Rapport de contrôle d'installations électriques à basse et à très basse tension

RÉF. 34/2026/71196/D01:1

DATE DU CONTRÔLE 03/06/2026 (10:20 - 11:05) AGENT VISITEUR Olivier Dodet
ADRESSE DU CONTRÔLE Rue des Semailles 27 - 4030 Liège TYPE DE CONTRÔLE Visite de contrôle vente ancienne installation (8.4.2.)

Croquis de position élémentaire et descriptif sommaire des tableaux

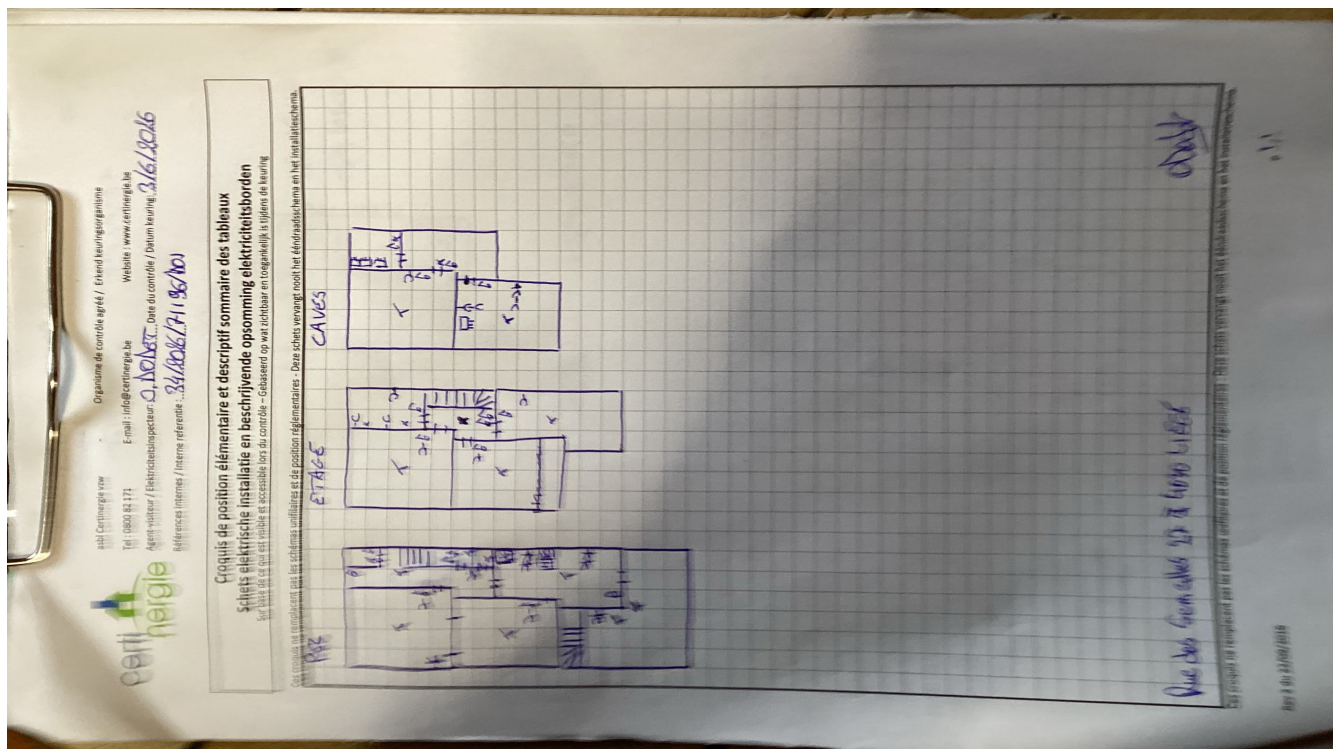
sur base de ce qui est visible et accessible lors du contrôle
 Note : ces croquis ne remplacent pas les schémas unifilaires et de position réglementaires
